PROTOKÓŁ Z WIZJI LOKALNEJ przeprowadzonej w dniu 05.10.2022r.

Dotyczy: Konkurs na opracowanie koncepcji architektonicznej i koncepcji aranżacji wnętrza budynku Uniwersytetu Łódzkiego przy ul. Sienkiewicza 21 w Łodzi (działka nr ewid. 117/1 obręb S-6), dla której Sąd Rejonowy dla Łodzi – Śródmieście w Łodzi XVI Wydział Ksiąg Wieczystych prowadzi księgę wieczystą nr KW LD1M/00081744/2.

Fotografia po realizacji filmu "Zimna wojna" - stan obecny.

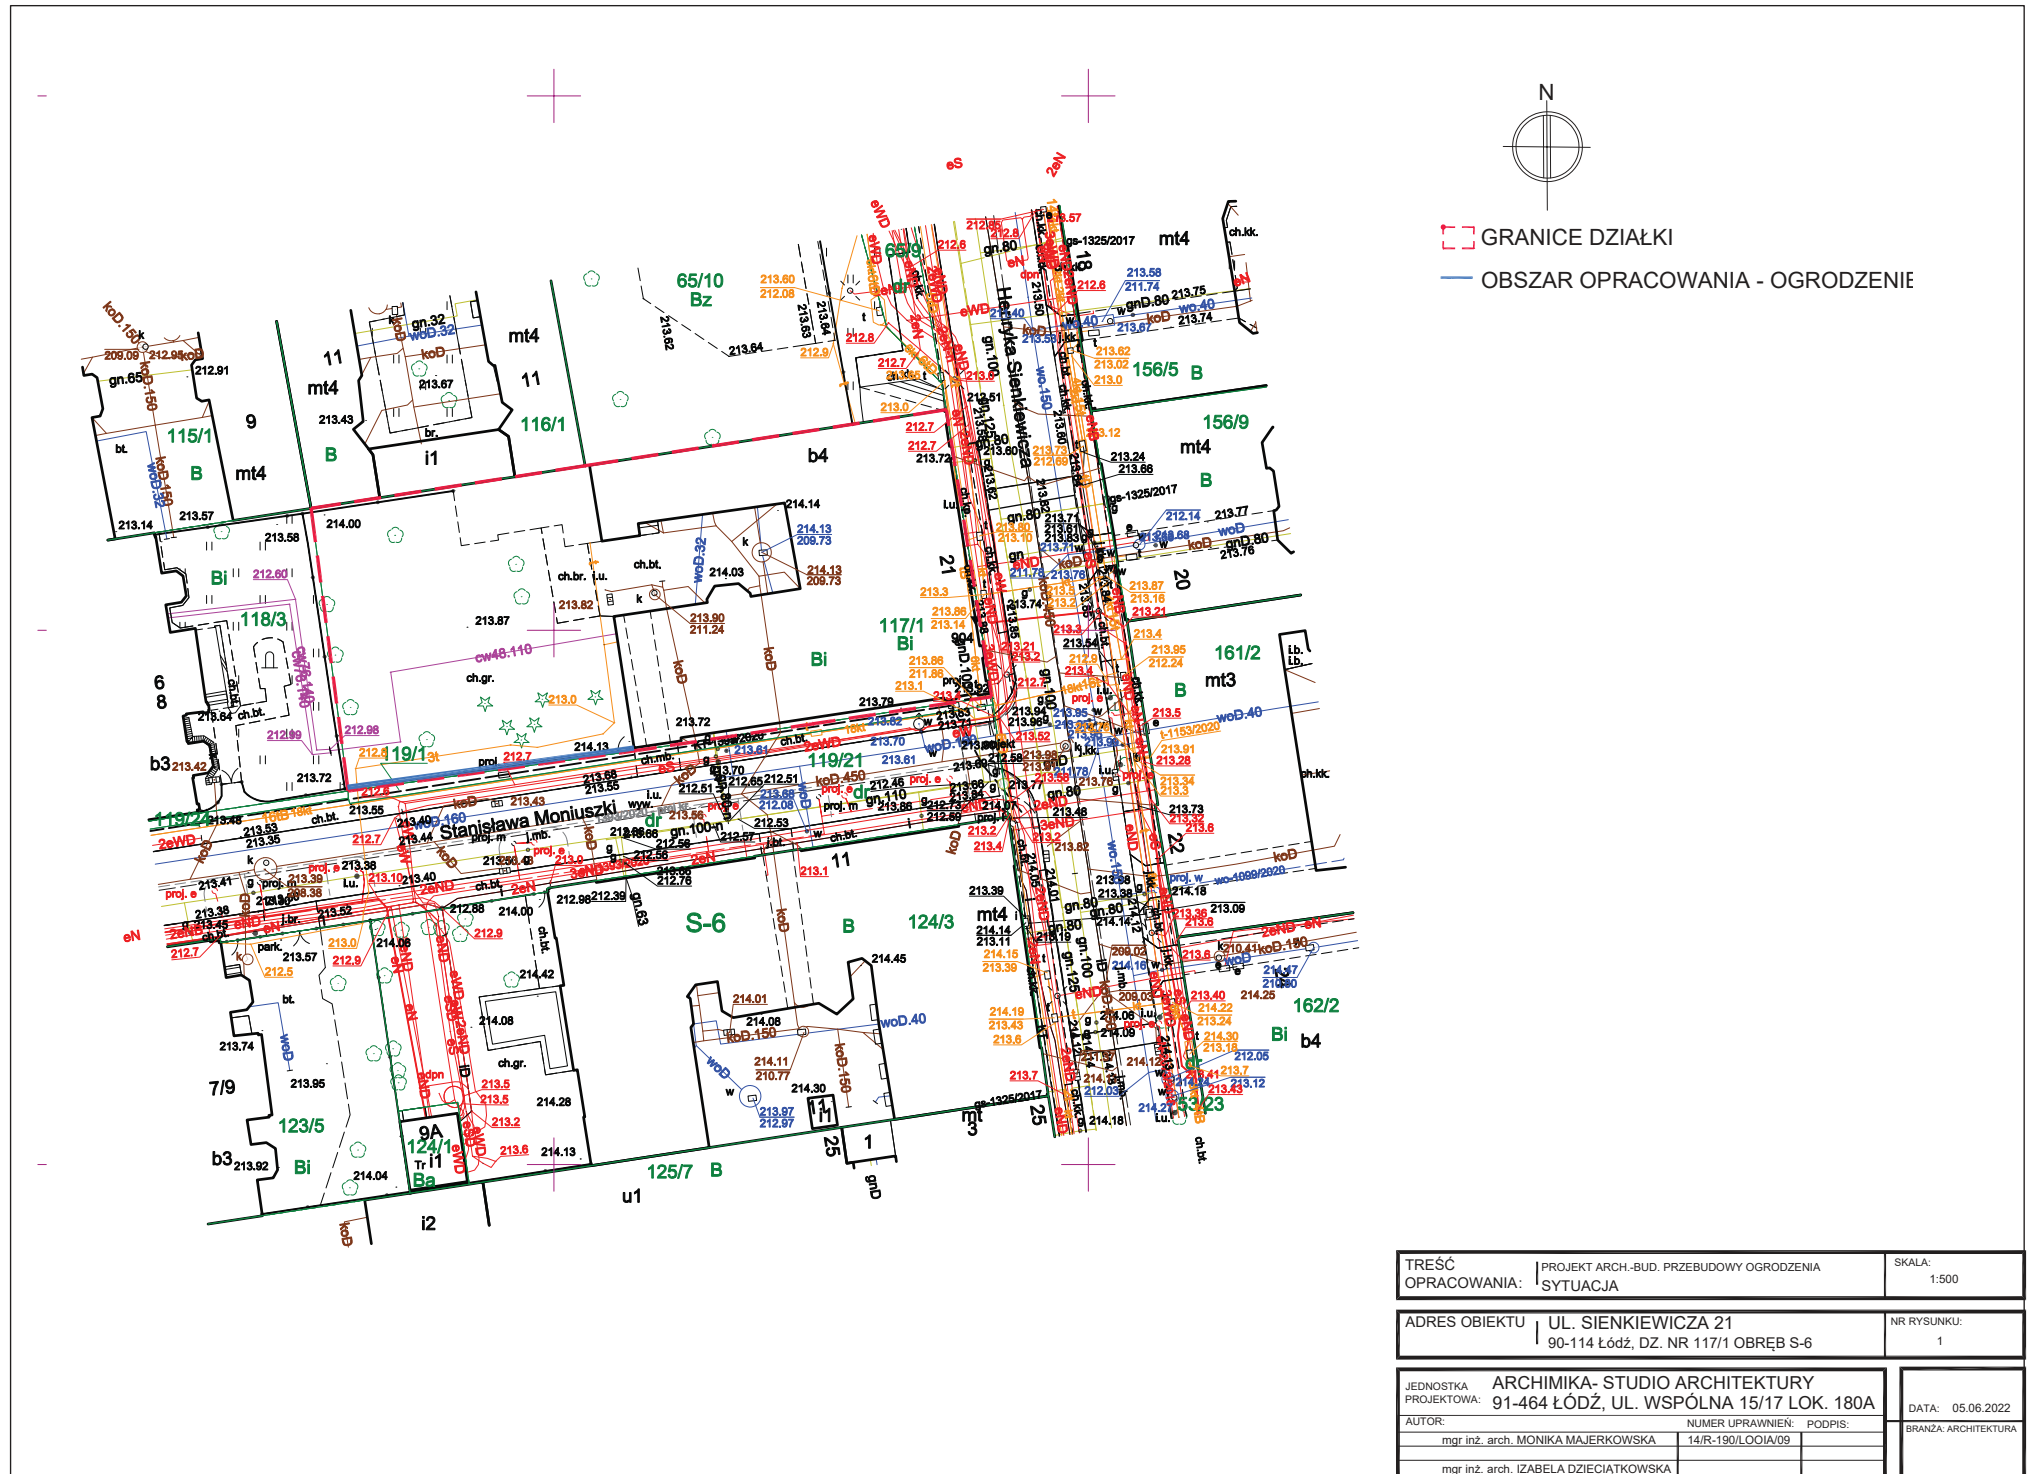
6. Pytanie: Czy filary na I piętrze w pomieszczeniu sali kominkowej są elementami zabytkowymi?
6. Odpowiedź: Filary wykazane na zdjęciu poniżej, czyli zlokalizowane na I piętrze w

pomieszczeniu na przeciwko środkowej klatki schodowej są elementem wtórnym, wykonane były na potrzeby realizacji filmu "Zimna wojna" i pozostały. Poniżej zdjęcie sprzed i po adaptacji pomieszczenia.
